CONCEPTO TÉCNICO DE REVISIÓN DE ESTUDIO PARTICULAR DE AMENAZA Y RIESGO POR FENÓMENOS DE REMOCIÓN EN MASA EN FASE II	Código:	GPR-FT-07
		Versión:	03
		Código Documental:

1.1 CONCEPTO TÉCNICO No. CT:	5534
1.2 ÁREA:	TÉCNICA Y DE GESTIÓN
1.3 COORDINACIÓN:	INVESTIGACIÓN Y DESARROLLO
1.4 REFERENCIA CRUZADA RADICADO FOPAE:	2009ER5780
1.5 RESPUESTA OFICIAL No.	RO-36339

2.1 SOLICITANTE:	Curaduría Urbana No. 1
2.2 PROYECTO:	Altos de la Colina (Predio Carrascal)(*)
2.3 LOCALIDAD:	11. Suba
2.4 UPZ:	23. Casa Blanca Suba
2.5 BARRIO O SECTOR CATASTRAL:	Vereda Suba Cerros II
2.6 DIRECCIÓN:	Calle 169B No. 75-42 y Avenida Carrera 72 No. 169B-49 (**)
2.7 CHIP:	AAA0154JLDM, AAA0154MUMR
2.8 ÁREA (Ha):	4.0
2.9 FECHA DE EMISIÓN:	22 de Mayo de 2009
2.10 EJECUTOR DEL ESTUDIO:	Alfonso Uribe S. y Cía. S.A. Estudios de Suelos

El presente concepto técnico corresponde a la PRIMERA revisión realizada por la DPAE al Estudio de Amenaza y Riesgo por Fenómenos de Remoción en Masa FASE II del Proyecto “Altos de la Colina (Predio Carrascal)”, ubicado en la Calle 169B No. 75-42 y la Avenida Carrera 72 No. 169B-49, de la Localidad de Suba, en cumplimiento a lo estipulado en el Artículo 141 del Decreto 190 de 2004 y e

Figura 1. Localización General del Proyecto "Altos de la Colina (Predio Charrascal)", en el Plano Normativo de Amenaza por Remoción en Masa del POT (Decreto 190 de 2004).

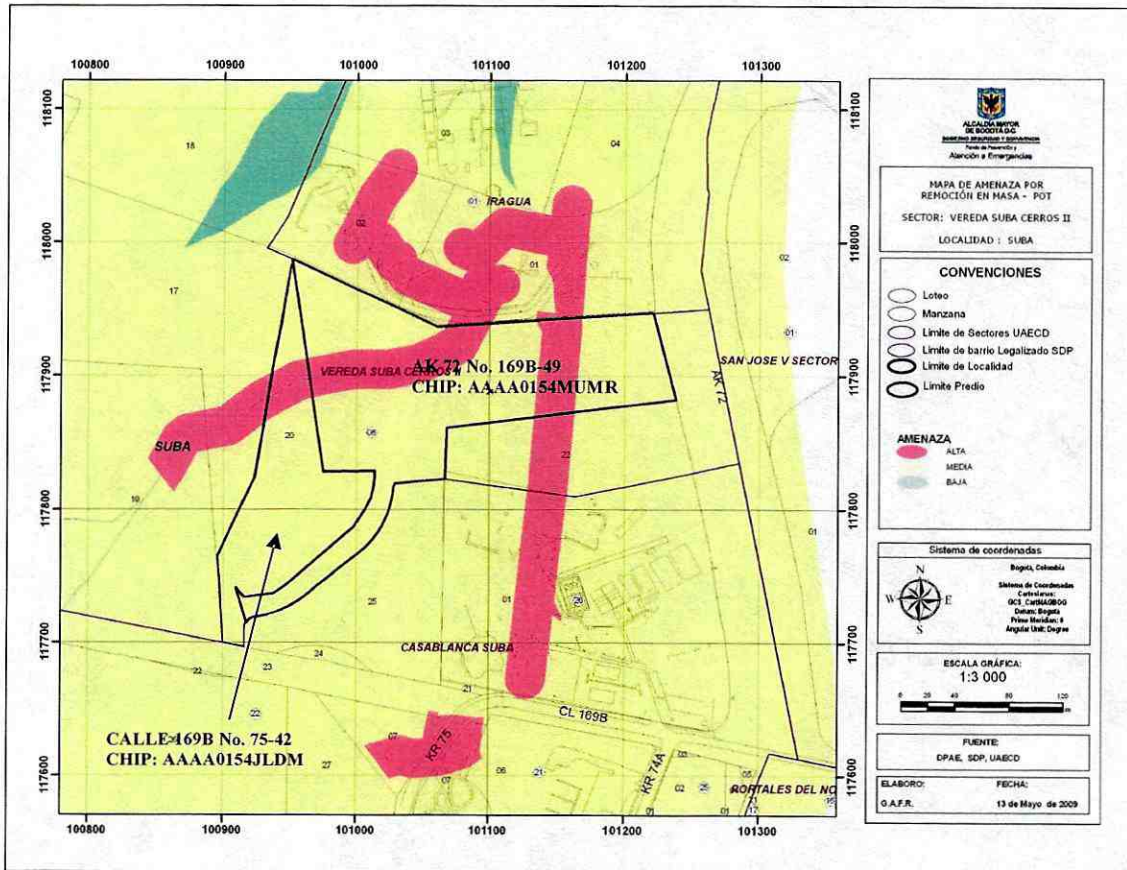
Teniendo en cuenta el Plano Normativo de Amenaza por Remoción en Masa del POT (Decreto 190 de 2004), en el predio de interés se encuentran zonas de amenaza alta por procesos de remoción en masa asociadas a la presencia de valles aluviales de las quebradas intermitentes identificadas, las cuales no han sido cartografiadas ni analizadas por el Consultor del estudio. En este sentido se requiere que el Consultor analice explícitamente la presencia de tales drenajes y la posible incidencia de los mismos en los fenómenos de remoción en masa que afecten el área o se podrían generar. Lo anterior atendiendo lo expresado en el numeral 3.2.1.4. del artículo segundo de la resolución 227.

Adicionalmente, en el Anexo E no se encuentra ningún oficio relacionado con la disponibilidad de servicios públicos ni el comunicado de la Empresa de Acueducto y Alcantarillado de Bogotá con respecto a zonas de ronda y preservación ambiental tal como lo manifiesta el Consultor del estudio; en este sentido es necesario que se incluya la información correspondiente y se analice de manera explícita los factores que sirvieron de base para la incorporación del área específica dentro de una zona de amenaza alta (ver Figura 1).
